*Ministero dell' Ambiente  
e della Tutela del Territorio e del Mare*

**OGGETTO: [ID VIP 4744] S.S. 309 Romea - Lavori di realizzazione della nuova rotatoria al km 50+700, in località Santa Cristina nel Comune di Mesola (Fe) - Intervento n. 19 - Intersezione S.S. 309 via delle Riforme SP 27. Valutazione preliminare ai sensi dell'art. 6, c. 9 del D. Lgs. 152/2006. Nota Tecnica**

**Oggetto della richiesta di valutazione preliminare**

**Figura 3:** Planimetria stato di fatto (a sinistra) e planimetria di progetto (a destra) (Fonte: Allegati alla Lista di controllo)

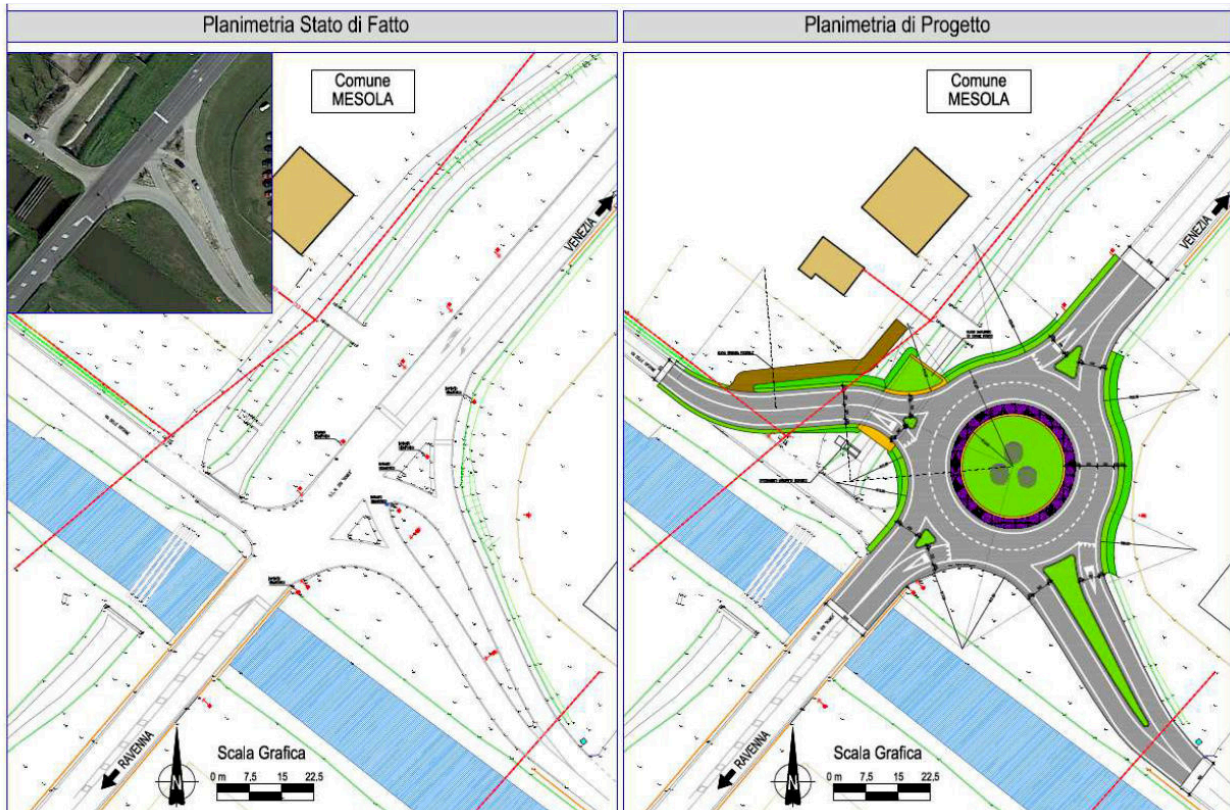
La soluzione progettuale proposta nella Lista di controllo prevede la realizzazione di una rotatoria del tipo "convenzionale", a due corsie di larghezza pari a 3,50 m e banchine laterali da 1,00 m, caratterizzata da un diametro esterno pari a 50 m e da un'isola centrale di diametro 32 m.

Le caratteristiche dimensionali principali della rotatoria sono:

- Diametro esterno: 44 m;
- Diametro dell'isola centrale: 26 m;
- Larghezza corsie di entrata: 3,50 m;
- Larghezza corsie di uscita: 4,50 m (ad eccezione dei rami di entrata e uscita sull'accesso minore di via delle Riforme con larghezza pari a 3,00 m);
- Raggio esterno sulla linea della banchina: 22 m;
- Raggio interno sulla linea della banchina: 13 m;
- Larghezza anello di circolazione: 9,00 m;
- Pendenza trasversale anello di circolazione verso l'esterno: 2,5%;
- Larghezza banchine dell'anello di circolazione: 1,00 m.

L'isola centrale è dotata di una fascia sormontabile larga 2,00 metri per facilitare le manovre di inserimento e uscita dei mezzi pubblici e dei mezzi pesanti, ed è finita a verde.

**Figura 4:** Localizzazione area di cantiere base (Fonte: Lista di controllo)

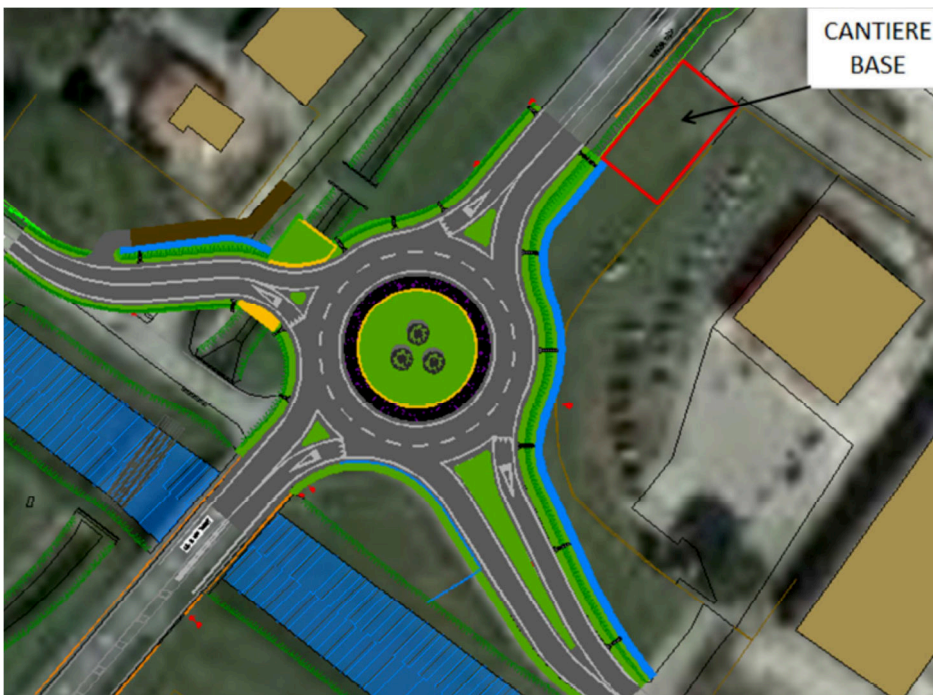
Nella Lista di controllo viene riportata la localizzazione prevista per l'area di cantiere base.
